第 8 回分科会に「PTS の熱伝達考え方」における誤りを指摘した文書を提出する。
 著者：元小山工業高等専門学校、機械工学科、教授。専門は、熱工学、蒸気爆発、
 膜沸騰、蒸気膜、等。

JNES¹の「等価熱伝達係数」の誤りについて

2022.12.20 高島武雄

図2 初期の温度分布と任意時間 t_1 の温度分布

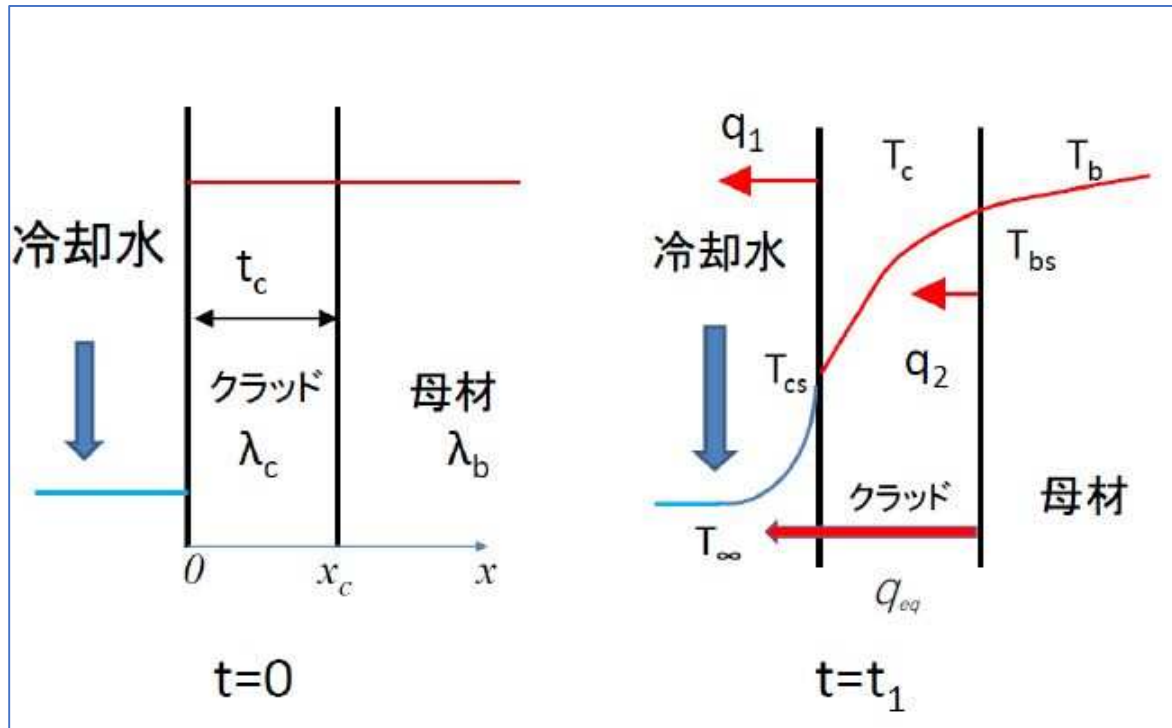
非定常状態（クラッドの温度が時間とともに変化する場合）では、図2の左図のように、クラッドと母材の界面の位置($x=x_c$)においては、クラッドに流入する熱流束 q_2 と、冷却水とクラッド表面界面($x=0$)における熱流束 q_1 は等しくない。

JNES の文書では、誤って、クラッド内の温度分布が直線になるので定常状態とみなせるとして、すなわち $q_2=q_1$ として、 q_2 を式(3)になるとしてしています。

すなわち、非定常熱伝導では、固体内を通過する熱流束は、位置と時間によって異なり、通常同一時間においては、各位置によって熱流束が異なるとするのが、大原則です。

「 $h \Delta T_1 = \lambda \Delta T_2 / t_c$ 」という関係は、非定常時には成立しません。したがって、「等価熱伝達係数」と熱伝達率の次の関係「 $h' = h / (1 + h \cdot t_c / \lambda)$ 」も成立しません。

図 3 九州電力が K_1 の計算に用いた熱伝達率⁴

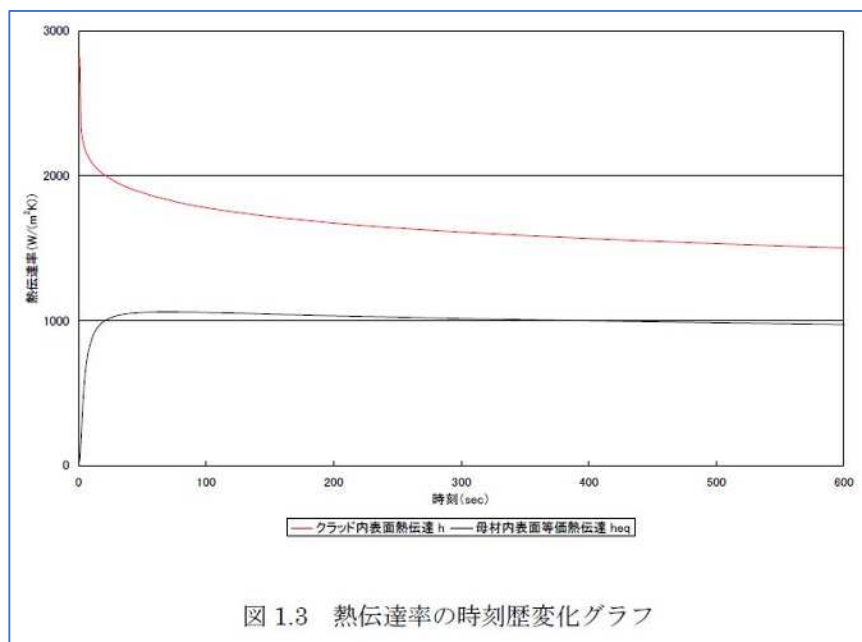
川内原発の PTS 解析では、熱伝達率として「等価熱伝達係数 (h')」(図3の黒線)を用いている。その結果、冷却開始から約20秒間は、0から約1000W/m²Kまで急激に変化するとしている。この間では、式(3)は成立していないはずである。そのため、計算されるK₁は小さい値となるものと思われる(図4の赤楕円内の青線部分)。

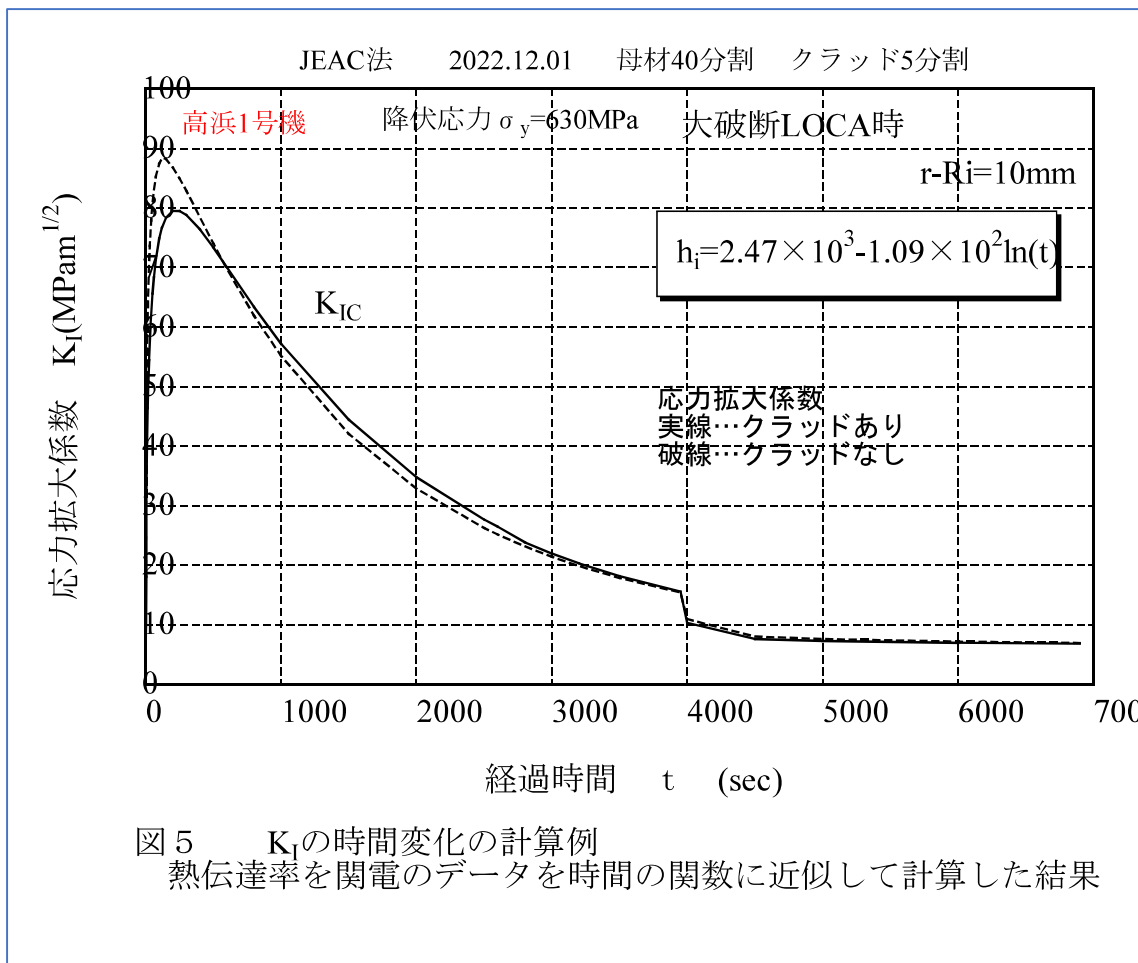
図5に横軸を時間としたときのK₁の結果を示す。冷却開始から200sec以内で極大値を記録している。したがって、初期の段階で熱通過率の考え方が使えるかどうかは重要な問題と思われる。
